**Detaljregulering for boliger i Nye Havsdalsvegen - 1. gangs behandling**

Saksnr.	Utvalg	Møtedato
32/26	Utvalg for plan og utvikling	07.05.2026

Fig. 3 Gjeldende

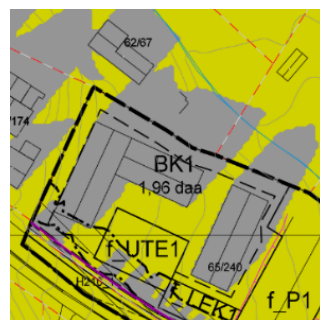
Rådmannen vurderer likevel at behovet for grønne buffersoner mot eksisterende bebyggelse i liten grad er vurdert fra et naboperspektiv i planbeskrivelsen, spesifikk mot nordvest. Sammenlignet med gjeldende plan vil foreslått utbygging av BK1 komme faktisk nærmere naboer da det foreslås en byggegrense på 4 m og ikke 6 m. Likevel, vil planfremmer øke tillatt mønehøyde i dette området (fra kote 797 til 798), selv om nabogrunneier (gnbr. 62/67) nevner at maks. mønehøyde i felt BK1 ble nettopp satt for *'å unngå at et solrikt og mye benyttet uteområde mot syd på eiendom 62/67 skulle bli skyggelagt.'*

Rådmannen vil på nytt anbefale en pragmatisk løsning i denne saken. På den ene siden er det fortsatt ønskelig å etablere en grønn buffer mot nord, og en byggegrense på 6 meter gir større handlingsrom for etablering og ivaretagelse av dette. På den andre siden vil en innskrenkning av byggegrensen mot nord kunne frigjøre mer areal til solbelyste uteoppholdsarealer mellom den planlagte bebyggelsen i BK1 mot sør.

Det vises til figur 3 og 4 nedenfor, som illustrerer henholdsvis planområdet nordvestre hjørne i gjeldende reguleringsplan (figur 3) og sol- og skyggeforhold mot gnr. 62/67 ved vårjevndøgn, med tenkt bebyggelse innenfor felt BK1 (figur 4). Plasseringen av bebyggelsen i figur 4 er kun ment som en veiledende illustrasjon, og det er fastsatt byggegrense som vil være styrende for endelig plassering av bebyggelsen.

Konklusjon: Planfremmer begrunner nærmere/ høyere bebyggelse i felt BK1 ved at '*formålet med planarbeidet er å legge til rette for små boenheter (studentboliger/ sesongarbeidere)*', samt at det er nå utarbeidet en sol /skyggeanalyse for vårjevndøgn. Som nevnt, ønsker ikke planfremmer å låse formålet til studentboliger så rådmannen kan vanskelig se at dette kan brukes som begrunnelse. Siden en utbygging av felt BK1 vil komme 2 m nærmere nabogrensen, anbefaler rådmannen en tilværende / kompenserende reduksjon av 2 m maks. mønehøyde i felt BK1 (fra kote 797 til 795, jf. sin innstilling).
